改善箇所説明図

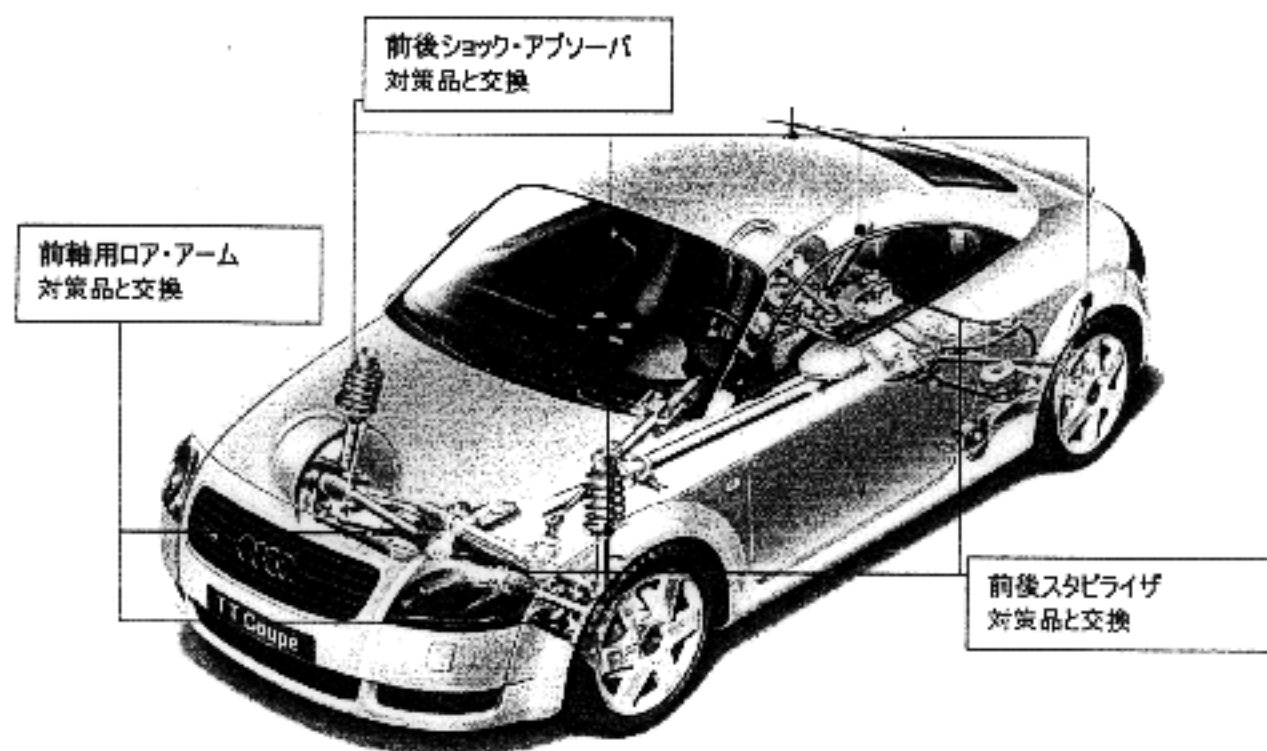
不具合状態にあると銘める構造、措置又は性能の状況及びその原因

法定速度を超えた高速走行時又は路面状況によって、急激なハンドル操作を行った場合、ステアリングの応答が予測しない挙動を起こしたり、コントロールが難しくなることがあり、最悪の場合、操縦不能となるおそれがある。

全車両、前後スタビライザ、前後ショック・アブソーバ及び前軸ロア・アームを対策品と交換する。

は交換部品。
